# “АЕЦ Козлодуй” ЕАД, гр. Козлодуй

“ДОСТАВКА НА СОНДИ ЗА ВИХРОВО  
ТОКОВ КОНТРОЛ ЗА ВТК НА  
ПАРОГЕНЕРАТОРИТЕ НА БЛОКОВЕ 5 И 6”

НАШ № 408

ДАТА: 31.01.11.

☐ MRPC Motor Unit with 5/2 style connector

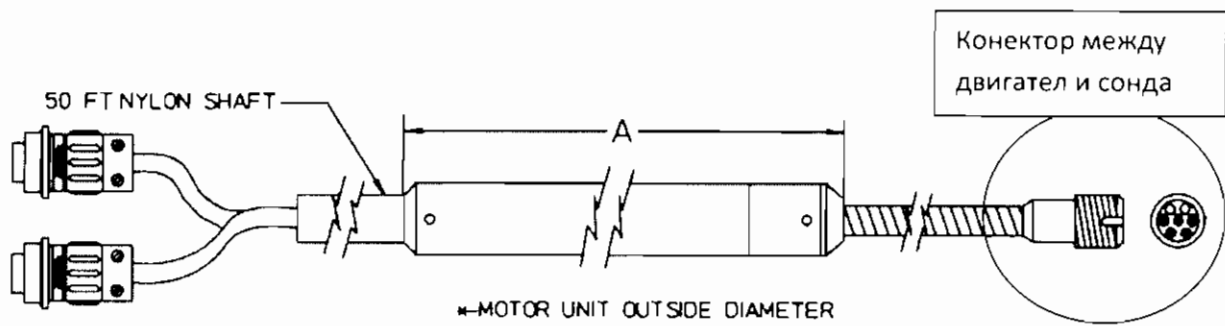
**ВЪПРОС:** Моля да посочите стандарт или чертеж по който е изработен конектора, тъй като посоченият от Вас тип на двигателя MRPC/52MU не ни дава никаква информация за устройството на конектора по т.2.2.1. от ТЗ.ДиК.ВТК-021/10.

1. Типа на двигателите и чертежа са посочени в Приложение № 1.
